リコール届出番号	外-2696	リコール開始日	平成30年7月6日
不具合の部位（部品名）	制動装置（ABSコントロールモジュール）		
基準不適合状態にあると認める構造、装置又は性能の状況及びその原因	ABSコントロールモジュールの防水対策が不適切なため、高圧洗浄等により当該モジュール内部に水が浸入することがある。そのため、当該モジュール内部に溜まった水により電気回路が短絡し、ABS警告灯が点灯してABS機能が損なわれ、最悪の場合、短絡により火災に至るおそれがある。		
改善措置の内容	<p>全車両、以下の措置を実施する。</p> <p>①当該モジュールを点検し、損傷が認められる場合は、当該モジュール及びハーネスを新品に交換する。</p> <p>②当該モジュールの接合部に、シーリングを施す。</p> <p>③ジャンクションボックスに、ABSコントロールモジュール電源制御リレーキットを追加し、ジャンクションボックスカバーを対策品に交換する。</p>

改善箇所説明図

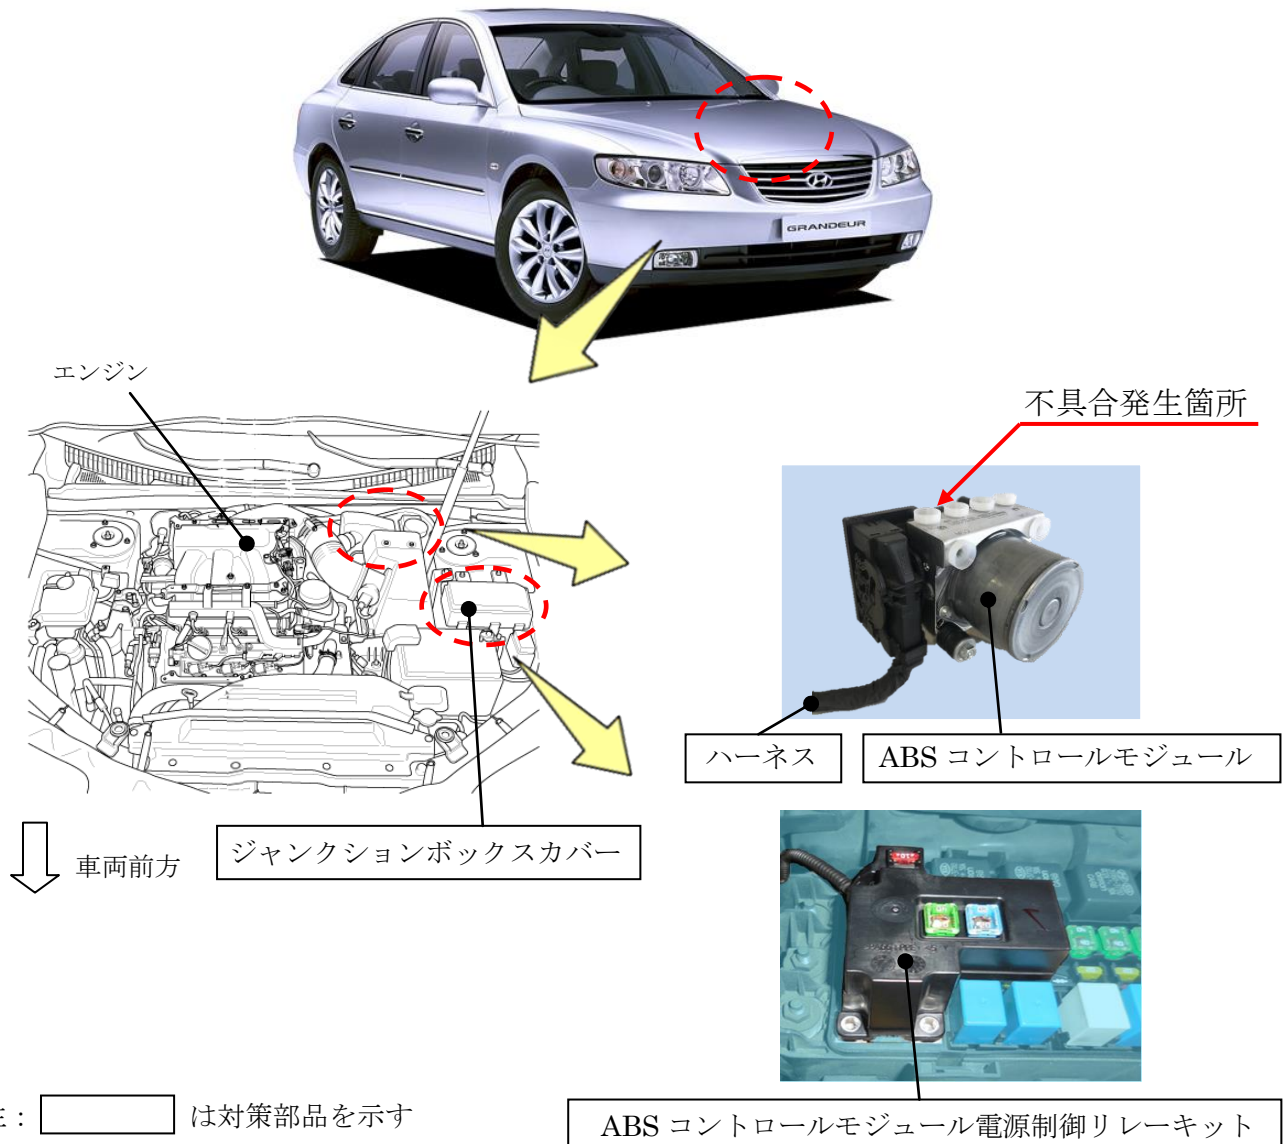
ABS コントロールモジュールの防水対策が不適切なため、高圧洗浄等により当該モジュール内部に水が浸入することがある。そのため、当該モジュール内部に溜まった水により電気回路が短絡し、ABS 警告灯が点灯してABS 機能が損なわれ、最悪の場合、短絡により火災に至るおそれがある。

全車両、以下の措置を実施する。

- ① 当該モジュールを点検し、損傷が認められる場合は、当該モジュール及びハーネスを新品に交換する。
- ② 当該モジュールの接合部に、シーリングを施す。
- ③ ジャンクションボックスに、ABS コントロールモジュール電源制御リレーキットを追加し、ジャンクションボックスカバーを対策品に交換する。

識別：運転者席ドア開口部のドアロックストライカー下に黄色シールを貼付ける。
